令和2年9月30日
原子力科学研究所
臨界ホット試験技術部

監視操作盤(運転者席)の計器配置及び通常排水弁の操作スイッチ

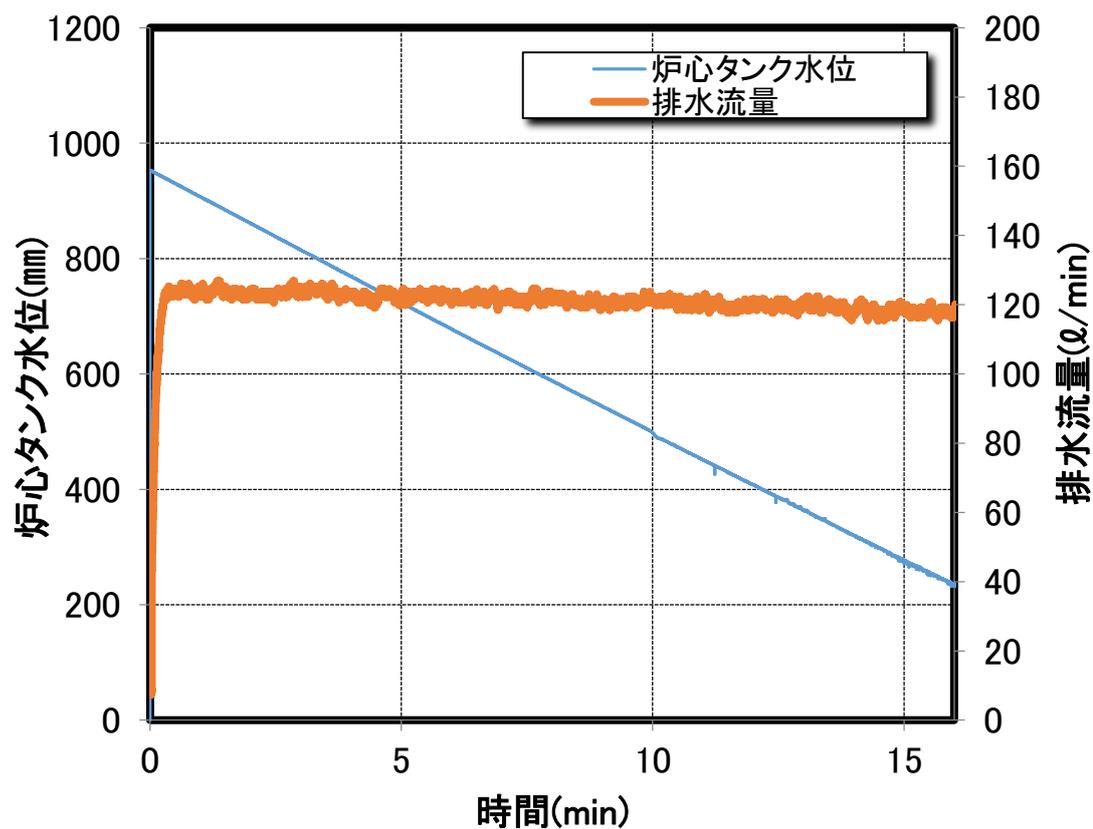
①通常排水弁を開とするための具体的な操作と操作に要する時間
(例えば開ボタンのようなものがあり、これを押すと時間遅れ〇〇秒で排水が開始される等)

通常排水弁は監視操作盤に設置されたスイッチを開方向へ操作することにより開とします。また、通常排水弁は、スイッチの操作後、約0.5秒で開となり排水が開始されます。

以下に監視操作盤(運転者席)の計器配置(溶液系 STACY のもの)及び通常排水弁の操作スイッチ(溶液系 STACY 拡大写真、更新 STACY でも同様のものを使用)を示します。

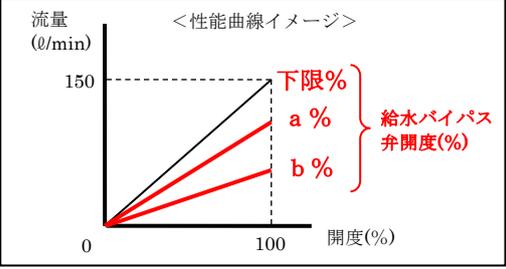
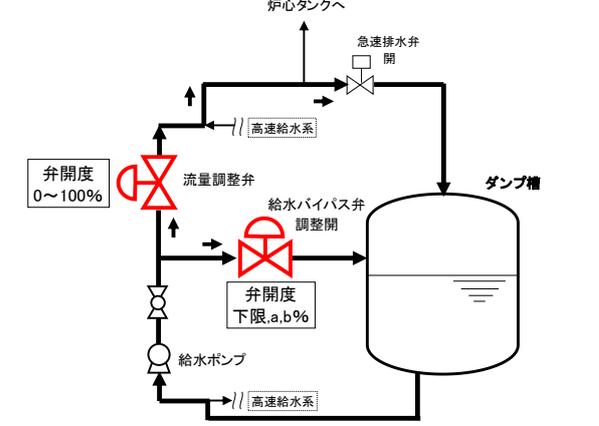
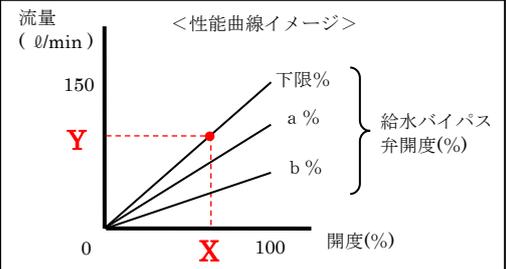
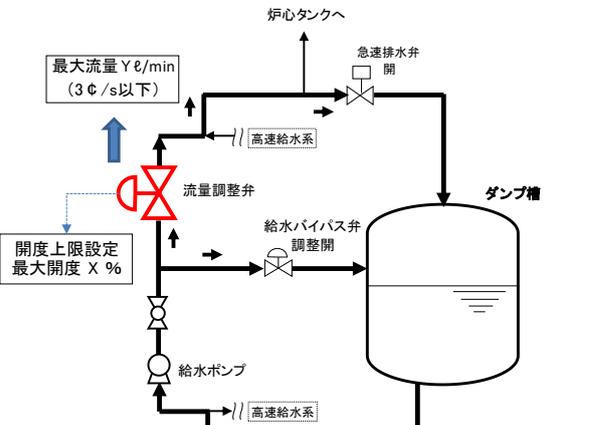
④また、水位上昇時の操作についても、出力、ペリオド、水位等のパラメータを監視しつつ以下の機器をどのように操作して水位及び水位上昇速度を調整するのか具体的に説明してください。また、ポンプや弁の操作は直接はボタンやスイッチ等の操作盤上の仕組み、応答時間がどうなっているかも含めて、説明してください。

- ・ 低速給水ポンプ（0-150ℓ/min の範囲でどのように調整、調整弁との関係は？）
- ・ 低速給水吐出弁（on-off のみ？）
- ・ 低速流量調整弁（0-150ℓ/min の範囲でどのように調整、ポンプとの関係は？）

低速給水ポンプは定格容量（175 ℓ/min）であり、給水流量の調整は流量調整弁の開度調整により行います。具体的な給水流量設定手順を別紙1に示します。

ポンプや弁の監視操作盤上の仕組み、応答時間は以下のとおりです。

項 目		監視操作盤上の仕組み	応 答 時 間
低速給水ポンプ（起動/停止）		起動/停止切替えスイッチ	—*
低速給水吐出弁（開/閉）		開/閉レバー方式	全閉時間： スクラム信号発生後 1 s 以内*
低速流量 調整弁	（開度調整）	ツマミ調整方式	—*
	（開/閉）	開/閉切替えスイッチ	全閉時間： スクラム信号発生後 1 s 以内*
